MODULO PER LA PRESENTAZIONE DI OSSERVAZIONI A PIANI/PROGRAMMI/PROGETTI
SOTTOPOSTI A PROCEDIMENTI DI VALUTAZIONE AMBIENTALE DI COMPETENZA REGIONALE

Procedimento di autorizzazione unica di Valutazione di Impatto ambientale (VIA) ai sensi del Capo III della L.R. 4/2018 relativo al progetto denominato *"2020MOAG0023 - realizzazione di tre coppie di pozzi nell'ambito della riorganizzazione del campo acquifero di Bosco di Fontana"* nel Comune di Rubiera (RE) con contestuale variante sostanziale all'istanza di concessione di derivazione, che comprende anche la variante agli strumenti urbanistici e di settore del Comune di Rubiera e la procedura espropriativa, presentato da ATERSIR e Aimag s.p.a., pubblicato sul BURERT n. 12 del 17/1/2024 e ripubblicato sul BURERT n. 255 del 31/7/2024.

TESTO DELLE ULTERIORI OSSERVAZIONI RELATIVE AL

Fig. 1 – Estratto Allegato 1 – Opere oggetto di VIA

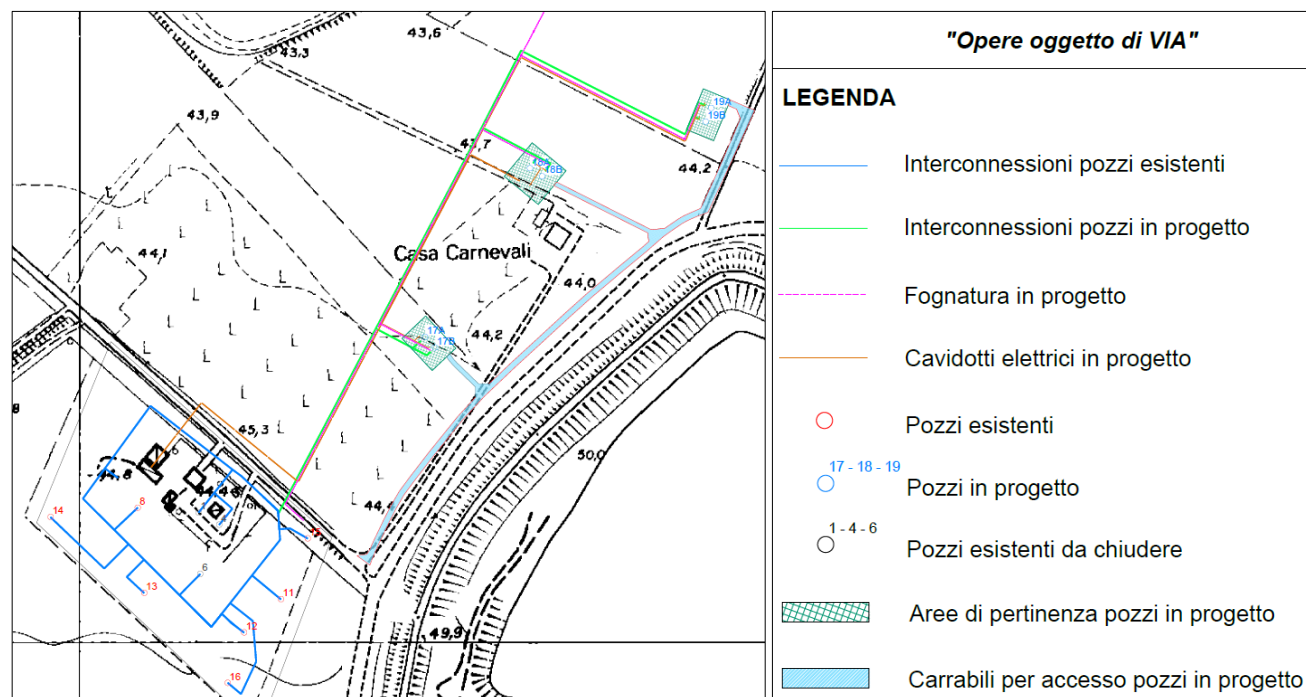
La correzione di siffatto errore, tuttavia, non risponde in alcun modo alla osservazione n. 1 presentata dalla Scrivente, che, lo si ricorda, si basava su due elementi:

1) come riportato a pag. 20-21 del Fascicolo 2 "Studio geologico minerario" contenuto all'interno della *Relazione Variante al PAE del Comune di Rubiera*, il **perimetro delle aree escavabili è stato determinato** prendendo a riferimento i limiti di polo e di zona e la distanza di rispetto pari a 50 metri da acquedotti esistenti e di progetto e dall'arginatura approvata in ampliamento di quella esistente, **senza la considerazione della concessione di possibili deroghe – ammesse invece dalla disciplina vigente – alle distanze di rispetto degli scavi**. Le aree residue escavabili erano state individuate nell'allegato 13 "Tavola delle reti e dei vincoli acquedottistici alle aree estrattive del Polo SE016".

2) nella parte escavabile, la proposta di scavo del residuo nella zona D2 risulta poi operativamente irrealizzabile: **al di fuori di qualsiasi logica aderente alla buona tecnica ed alle corrette modalità di escavazione, si prevede uno scavo triangolare (!)** della larghezza di circa 8 metri e profondità di 4.9 m dal piano di campagna.

Si ritiene quindi che la variante PAE debba riportare, come nella prima stesura, il tragitto della condotta PE450 Est-Ovest di fatto già realizzata, e quello della condotta GH 700 Nord-Sud per la quale si è comunque concluso il procedimento di imposizione della servitù e conseguentemente determinare i volumi escavabili considerando la concessione delle deroghe alle distanze di rispetto da tali infrastrutture.

Fig. 2 – Estratto Allegato 1 “Reti tecnologiche” della relazione di progetto del PAE vigente

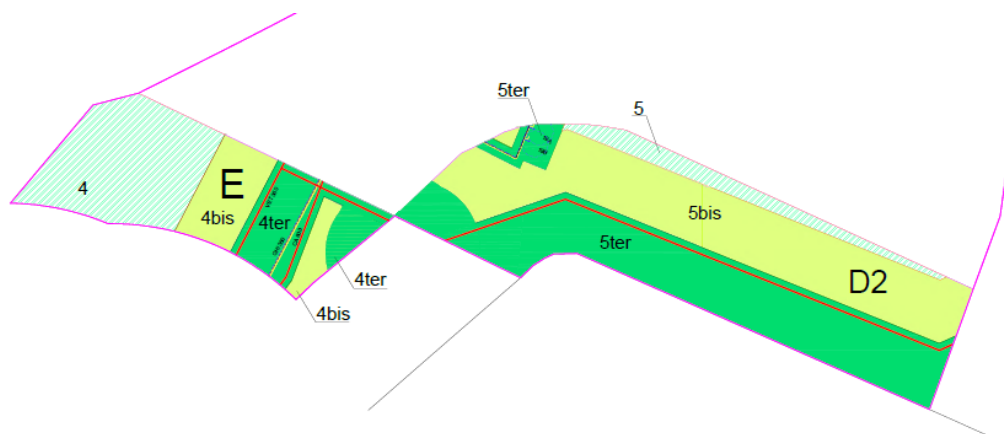
Oltre alla scelta di non considerare nella nuova proposta di variante al PAE i tracciati della condotta PE450 Est-Ovest e di quella GH 700 Nord-Sud, è stato impropriamente deciso di riproporre quelli contenuti nell'allegato 1 della relazione di progetto del PAE vigente di cui in figura 2 viene riportato un estratto.

Fig. 4 - Particolare Allegato 13 PAE

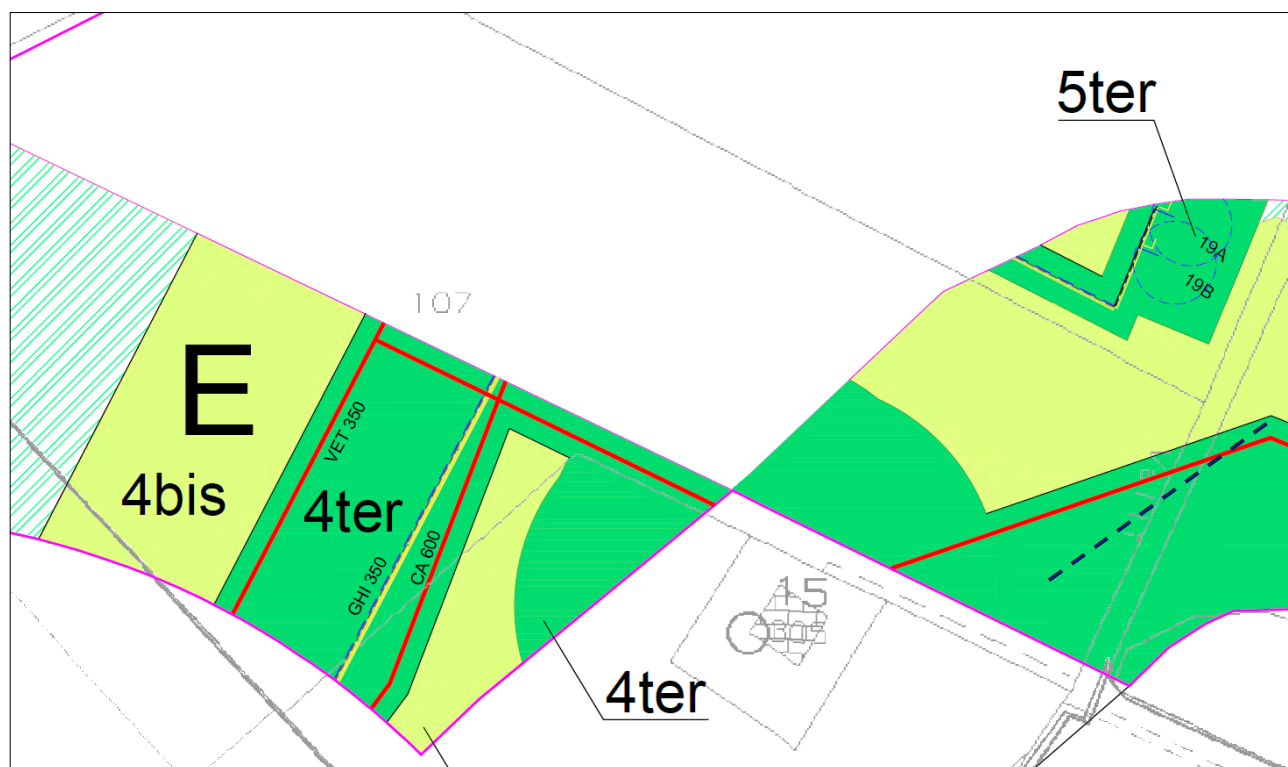
Tali tracciati sono riportati nell'Allegato 13 della nuova proposta di variante come da estratti riportati nelle figure 3 e 4 seguenti; la definizione dei volumi escavabili è stata quindi eseguita individuando le aree derogabili con la concessione di deroghe alle distanze di rispetto da tali infrastrutture il cui posizionamento indicato nella relazione di progetto del PAE vigente non corrisponde al loro reale posizionamento sull'area.

Sorprende che AIMAG abbia avallato tale proposta di variante in cui viene riportato il tragitto di una condotta 350 che attualmente è stata dismessa e sostituita dalla condotta già realizzata PE450 Est-Ovest e indicata con un tracciato che non corrisponde alla sua posizione reale (v. Fig. 3 e 4); tracciato che viene, invece, correttamente riportato nello stralcio della tavola 2 "Planimetria di progetto" del progetto definitivo approvato

Sempre nelle Fig. 3 e 4, ancora più evidente è la posizione non corretta della condotta CA 600 che, secondo la tavola 9 “*Planimetria sottoservizi esistenti AIMAG (Acqua, gas, fogna, illuminazione pubblica)*” del progetto definitivo di “*Sostituzione dell'adduttrice Fontana-Carpi, nel tratto compreso tra il campo pozzi di Fontana e la Via Galli Marchiò nel Comune di Rubiera*” – di cui si riporta un estratto in figura 6 – risulta collocata in affiancamento alla condotta VET 350. Si noti che in tale figura viene anche riportata la posizione della condotta VET 350 Est-Ovest che è stata sostituita da quella PE 450.

Si richiede quindi la correzione degli errori segnalati, il posizionamento corretto delle condotte esistenti dalle quali considerare le eventuali deroghe alle distanze di rispetto e l'indicazione della condotta in

progetto GH 700 Nord-Sud essendo la servitù di tale infrastruttura prevista dagli strumenti urbanistici vigenti e quindi da considerare nel P.A.E..

Fig. 7 – Estratto Fig. 1 – Tavola 1 – Zonizzazione - Relazione tecnica

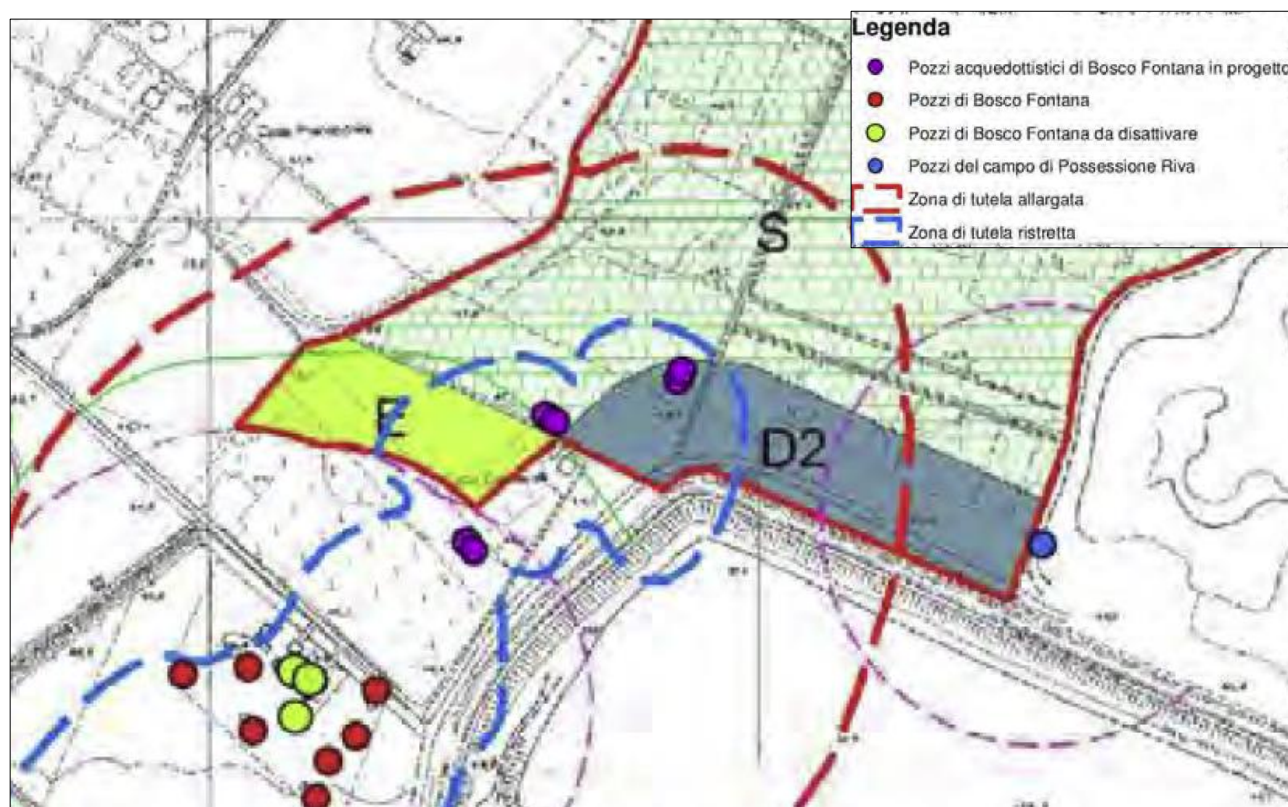
Come risulta dalla Fig. 1 della Relazione tecnica della Variante PAE modificata, di cui viene riportato in fig.7 un estratto, la fascia di rispetto allargata si estende, per il Polo estrattivo SE016, su tutta l'area estrattiva "E" e per circa l'85% dell'area "D2".

Si evidenzia come l’area di rispetto dal Pozzo 8 pari a 200 metri sia segnalata anche nell’estratto della fig. 1 della Relazione tecnica della proposta di variante riportato in Fig. 7, che ricade parzialmente all’interno della fascia di rispetto allargata proposta per i nuovi pozzi.

Quindi, da un lato, si sostiene che non esiste connessione scavo-falda e, dunque, si conferma la possibilità di esercitare l’attività estrattiva all’interno della fascia di rispetto dal pozzo 8 e, dall’altro, in modo contraddittorio, si ritiene che nella fascia di rispetto allargata dei nuovi pozzi (parzialmente coincidente con la fascia di rispetto del pozzo 8, come detto) le falde siano “non protette”, salvo approfondimenti da parte degli esercenti l’attività estrattiva.

Si richiede, pertanto, il ripristino della fascia di tutela allargata prevista dal PAE vigente e coincidente con quella contenuta nello Studio idrogeologico area Rubiera – casse espansione Secchia e contenuta, ai fini della pianificazione delle attività estrattive, nel PIAE di Reggio Emilia, provvedendosi, dunque, all'eliminazione della norma di verifica "positiva" della non connessione cava/falda.

Fig. 8 – Estratto da relazione di integrazione al quadro programmatico dello studio di impatto ambientale relativo alla “grande derivazione” di acque sotterranee pubbliche posta in località possessione riva in Comune di Campogalliano (MO).

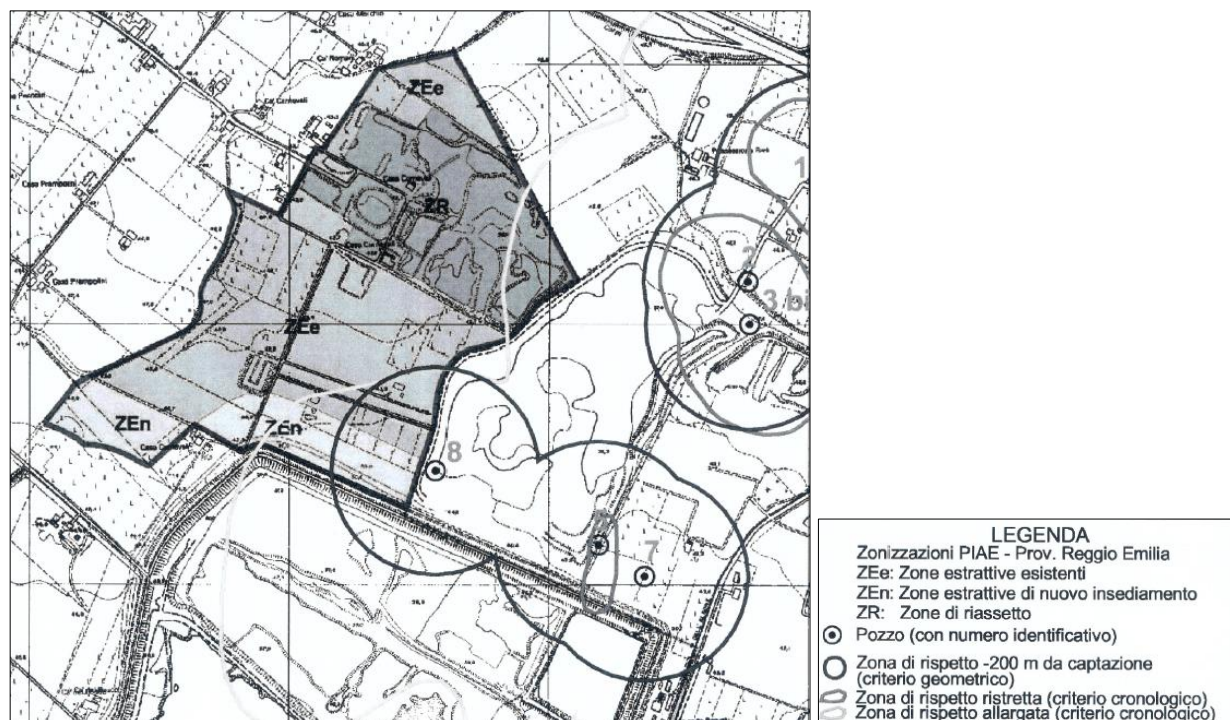
Si ricorda altresì che il rapporto tra la zonizzazione del PAE e le zone di rispetto dai pozzi acquedottistici era stato già affrontato nel 2015 dallo stesso tecnico che ha redatto il progetto, ovvero il Dott. Geol. Gasparini, nell’ambito dello studio di impatto ambientale per la procedura di Via relativa alla realizzazione di due nuovi pozzi in Comune di Campogalliano, individuati nella figura seguente dai numeri 7 e 8: si consideri, in particolare il pozzo n. 8, la cui fascia di rispetto dei 200 metri prevista dal punto di captazione interessava direttamente le aree estrattive in Comune di Rubiera che coincidono con quelle attuali.

Il tecnico in questo caso concludeva che *“non è previsto lo scavo interferente con la falda captata dai pozzi acquedottistici essendo la profondità massima raggiungibile **vincolata alla presenza di un setto argilloso impermeabile, la cui esistenza in area è stata più volte comprovata, e che rappresenta una barriera di protezione all’infiltrazione diretta verso gli acquiferi sottostanti**”*, confermando quindi la possibilità di esercizio dell’attività estrattiva nell’area Zen orientale in cui si prevedeva, come anche attualmente, una profondità di scavo massima di 10 metri, **in quanto lo scavo risulta non in connessione con la falda sfruttata dai pozzi.**

Fig. 9 – Estratto Fig. 1 – Tavola 1 – Zonizzazione - Relazione tecnica

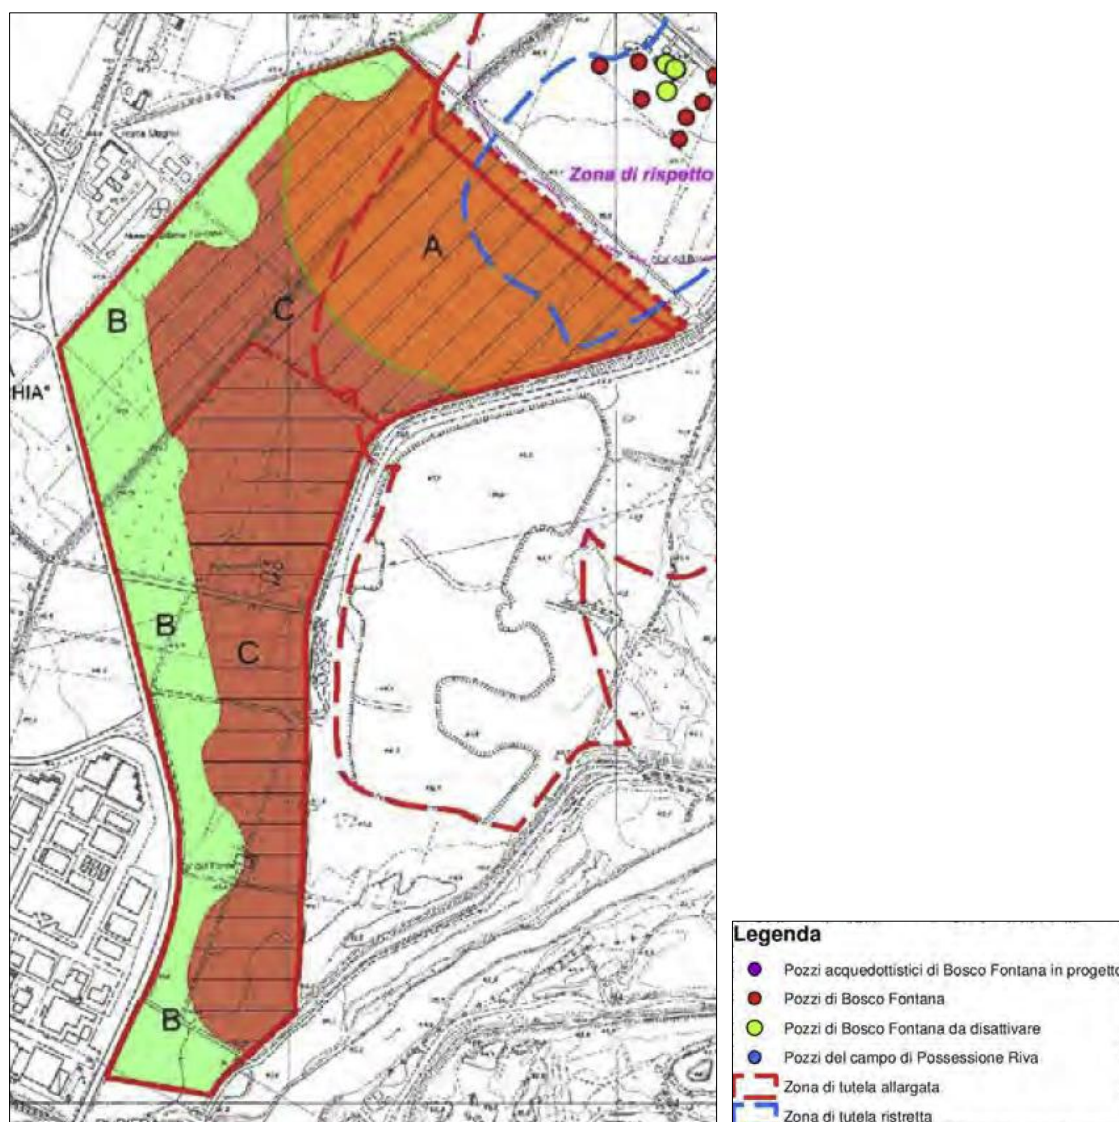
I vincoli determinati dalle fasce di rispetto si estendono anche al Polo estrattivo SE108 “Ampliamento casse di espansione Fiume Secchia”, come riportato nella fig.9 -Estratto Fig. 1 Tavola 1 – Zonizzazione-, contenuta nella Relazione tecnica della nuova variante specifica al PAE, proposta con modifiche a seguito delle richieste di integrazioni da parte della RER dell’11/03/2024.

Anche per tale Polo estrattivo viene prescritto ai privati in fase di attuazione la verifica della non connessione cava/falda. Si fa presente che tale improprio allargamento delle zone di tutela, oltre ad apportare modifiche alle condizioni di escavazione, contrasta, senza motivo, con la realizzazione dell'ampliamento della cassa di espansione. L' ampliamento delle zone di tutela ristretta ed allargata verso sud, risulta, infatti, fuori luogo, essendo presente e noto a tutti, il consistente strato di argilla, presente nel comparto Cà Del Bosco appena al di sotto del primo livello delle ghiaie, che impedisce di fatto ogni presunta connessione tra l'attività di escavazione e le falde sfruttate a scopi acquedottistici nel campo acquifero di Bosco Fontana. Non si comprende, inoltre, il criterio adottato per il tracciamento della nuova zona di tutela allargata del Polo SE 108 che si estende anche all'interno dell'attuale cassa di espansione; tutto ciò senza alcuna adeguata logica di ordine tecnico. Tali modifiche esulano dal progetto sottoposto a VIA, che è la realizzazione di 3 coppie di nuovi pozzi acquedottistici.

Fig. 10 – Tavola 1 – Zonizzazione - Proposta variante PAE

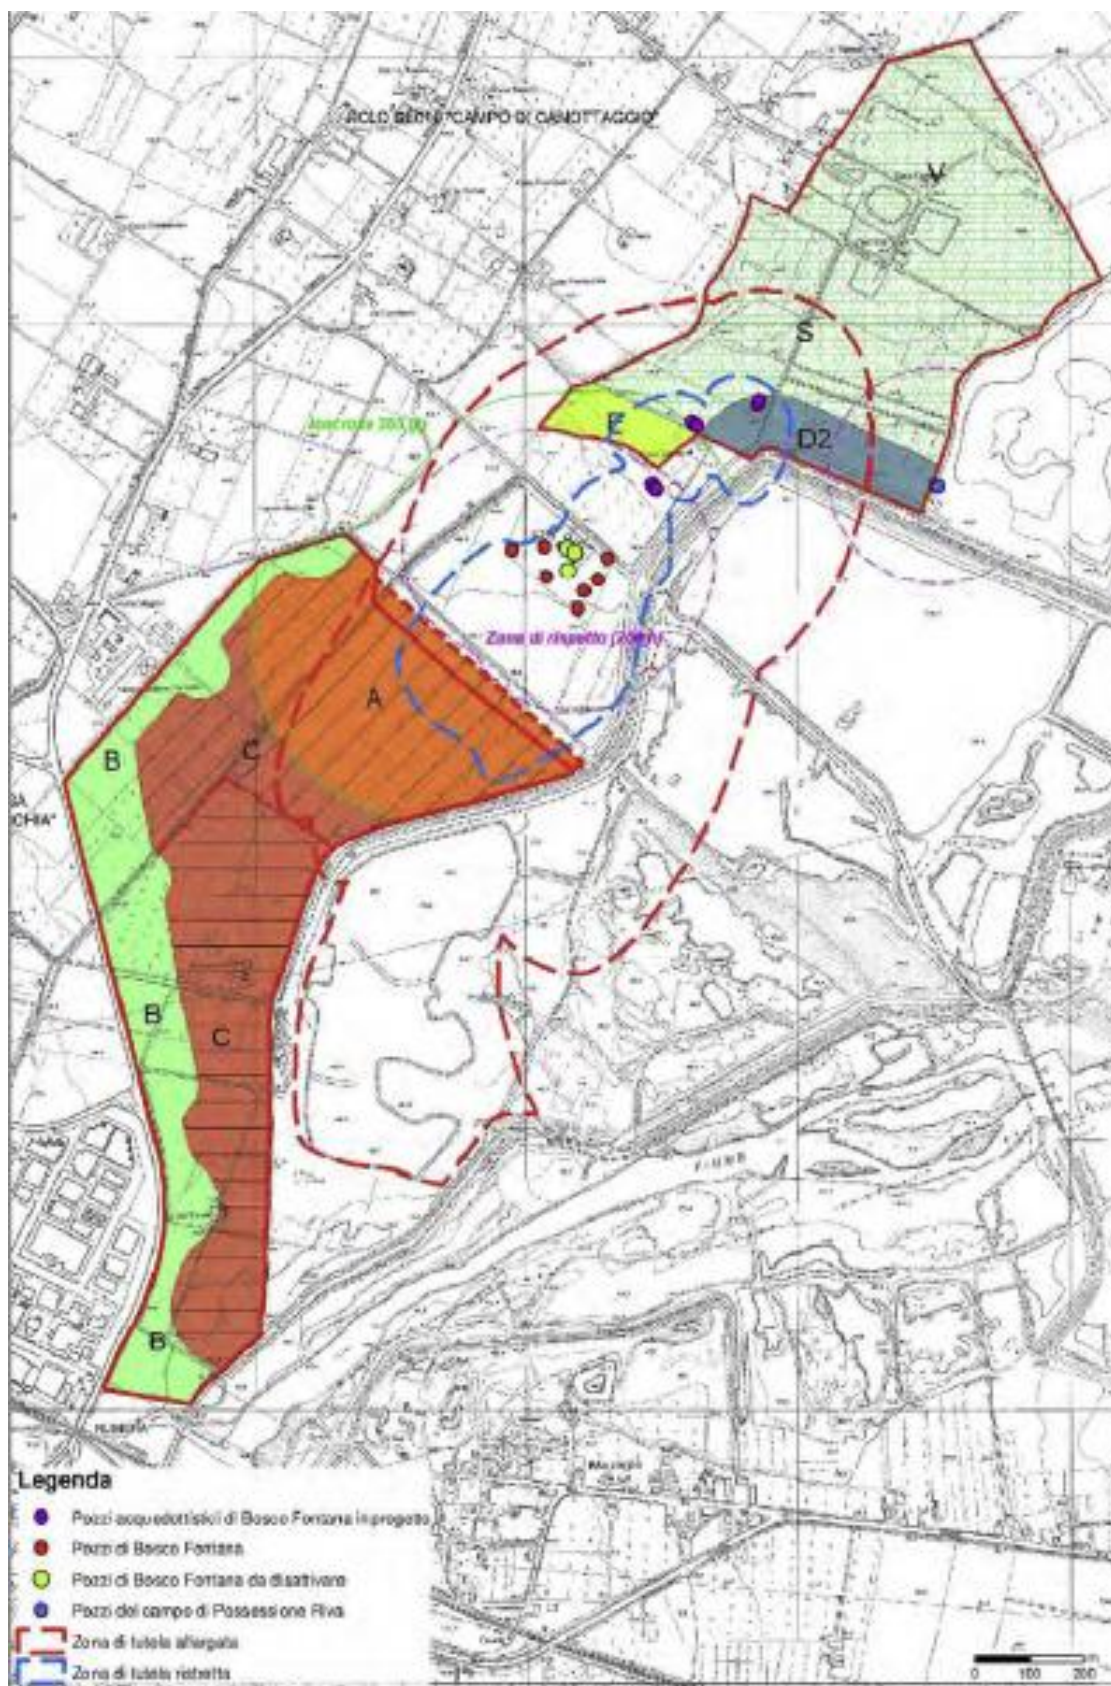
La figura 10 riporta la nuova tavola di zonizzazione del PAE proposta di Variante PAE, con l'estensione complessiva delle zone di rispetto.

Si richiede inoltre che lo studio ambientale sia dotato di specifici approfondimenti geognostici al fine di stabilire in questa sede la compatibilità o meno dell'attività estrattiva con la situazione idrogeologica all'interno delle fasce di rispetto ristretta ed allargata proposte nella variante PAE, dovendosi considerare tale aspetto come uno degli obiettivi primari dello studio di impatto ambientale.

Fig. 11 – Estratto TAV.07-P.P.E REV03-2024 “PIANO PARTICELLARE DI ESPROPRIO”

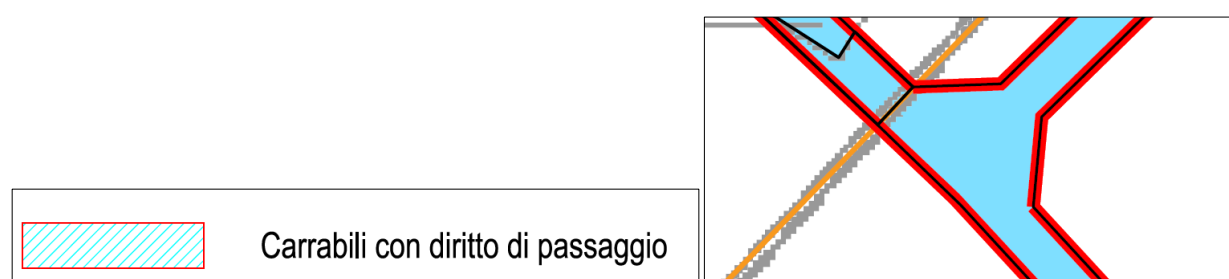
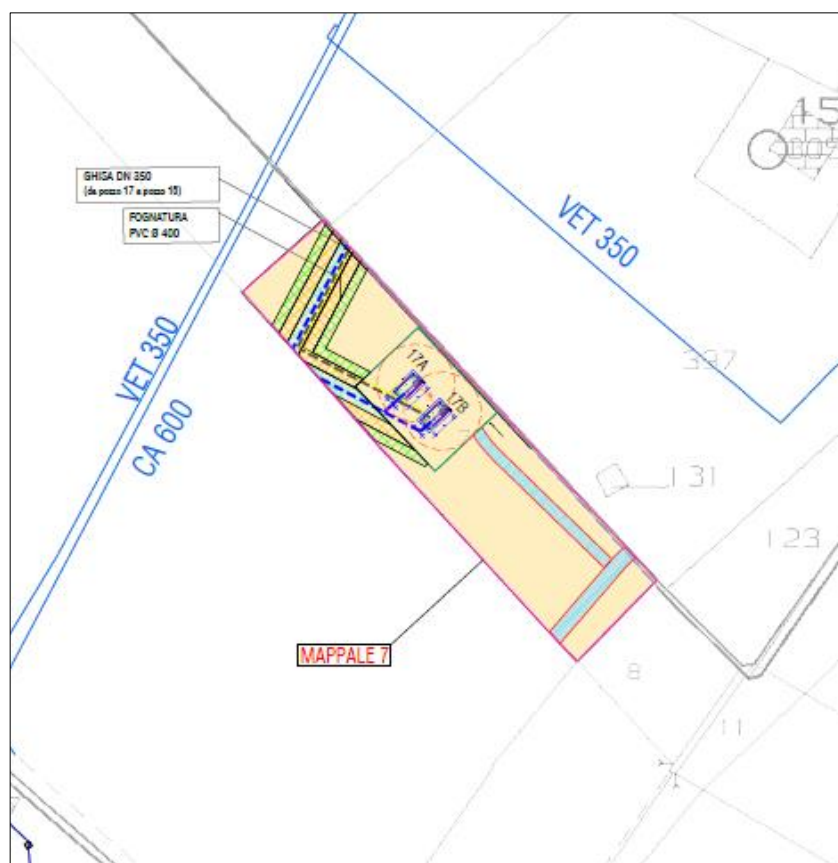
La nuova tavola denominata “TAV.07-P.P.E REV03-2024”, di cui è presentato un estratto in fig. 11, riporta il piano particellare di esproprio identificando le zone relative alle fasce di rispetto (1, 2 e 3) e la nuova viabilità di accesso.

Si segnala che rispetto al progetto precedente la viabilità ha tenuto conto del progetto di adeguamento delle arginature della cassa di espansione, con un tragitto spostato verso ovest.

Si rileva per la proprietà coinvolta che, se prima veniva previsto esclusivamente il diritto di passaggio sulla carrabile, attualmente si identifica l'area come area oggetto di esproprio.

Si evidenzia come nella legenda venga mantenuto un retino costituito da linee oblique di colore ciano che identifica le zone carrabili con diritto di passaggio che non trova però riscontro nella planimetria: nella planimetria, infatti, la viabilità viene identificata da un retino pieno, senza che ci sia alcun riferimento con la legenda.

Occorre dunque chiarire e correggere quanto indicato erroneamente in planimetria ed in legenda.
